<b>Title — Sujet:</b>	
<b>Electrical Systems Installation de systèmes électriques</b>	
<b>Solicitation No. — No. de l'invitation</b>	
21C82-21-3737985/A	
<b>Solicitation Amendment No. — No. de modification de l'invitation</b>	<b>Date:</b>
004	15-July-2021 15-juillet-2021
<b>GETS Reference No. — No. de Référence de SEAG</b>	
<b>Solicitation Closes — L'invitation prend fin</b>	
at /à : <b>2:00 PM (PDT/HAP)</b> on / le : 23-July-2021 23-juillet-2021	
<b>F.O.B. — F.A.B.</b>	
Plant – Usine: <input type="checkbox"/>	Destination: <input type="checkbox"/> Other-Autre: <input type="checkbox"/>
X	
<b>Address Enquiries to — Soumettre toutes questions à:</b>	
Sandra Wilford <a href="mailto:Sandra.Wilford@csc-scc.gc.ca">Sandra.Wilford@csc-scc.gc.ca</a>	
<b>Telephone No. – No de téléphone:</b>	<b>Fax No. – No de télécopieur:</b>

604.557.3004	
<b>Destination of Goods, Services and Construction: Destination des biens, services et construction:</b>	
Mission Minimum Institution, Mission BC l'Établissement à sécurité minimum Mission Mission (C.-B.)	
<b>Instructions: See Herein Instructions : Voir aux présentes</b>

**Solicitation Amendment 004 is issued to:**

EXTG.  
MECH/ELECT. ROOM  
R10

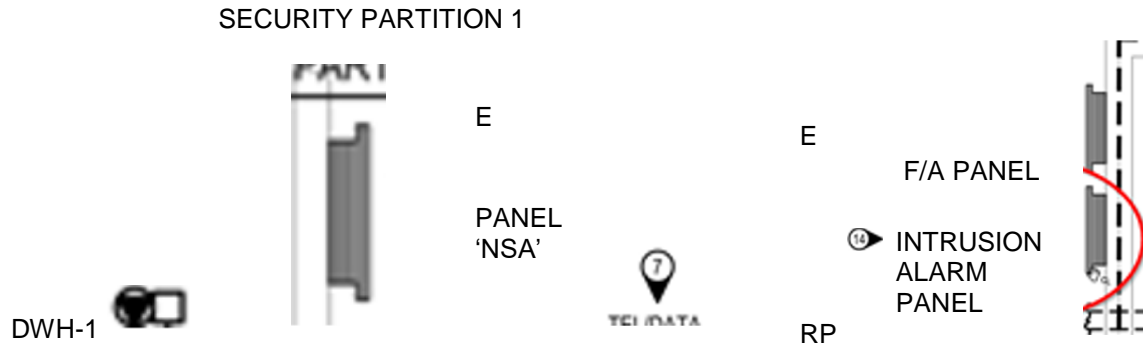
Q12(a) .4 – install all new door control modules in room 116.

Drawing E002 Keynote 14 says that control panel for the access control system to be installed in EXTG. MECH/ELECT. ROOM R10...

Note: Keynote 14 screenshot below shows the panel as an "intrusion" panel and not an access control panel. **Please confirm.**

A12(a) The existing door security system is not up to current standards and contains intrusion and some door control. The control panel is in R10 and should have note 14 removed from this panel. This system is to be replaced /updated with a Bosch system as specified in 28 30 00. Refer also to detail 1 on E005 for connections/requirements. Refer also to detail 1 on E005 for connections/requirements.

A15(d) The access control is a new Lenel system, specified in 28 13 00, reconnects some existing doors, has its control panel in room 116 and this is where note 14 belongs.

EXTG.  
MECH/ELECT. SALLE  
R10

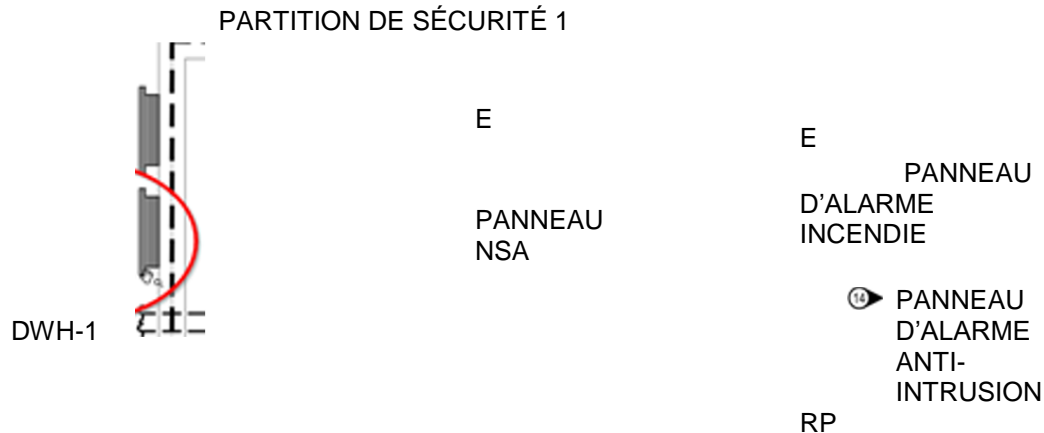
Q12(a) .4 - installer tous les nouveaux modules de contrôle de porte dans la pièce 116.

Le dessin E002, note 14, indique que le panneau de commande du système de contrôle d'accès doit être installé dans le bâtiment EXTG. MECH/ELECT. R10...

Note : La capture d'écran de Keynote 14 ci-dessous montre le panneau comme un panneau « intrusion » et non un panneau de contrôle d'accès. **Veillez confirmer.**

R12(a) Le système de sécurité des portes existant n'est pas conforme aux normes actuelles et contient un système d'intrusion et un certain contrôle des portes. Le panneau de contrôle est en R10 et la note 14 devrait être retirée de ce panneau. Ce système doit être remplacé ou mis à niveau par un système Bosch tel qu'indiqué dans la section 28 30 00. Se référer également au détail 1 sur E005 pour les connexions/exigences. Se référer également au détail 1 sur E005 pour les connexions/exigences.

R15(d) Le contrôle d'accès est un nouveau système Lenel, indiqué à la section 28 13 00, qui reconnecte certaines portes existantes, dont le panneau de contrôle se trouve dans la pièce 116 et c'est là que se trouve la note 14.
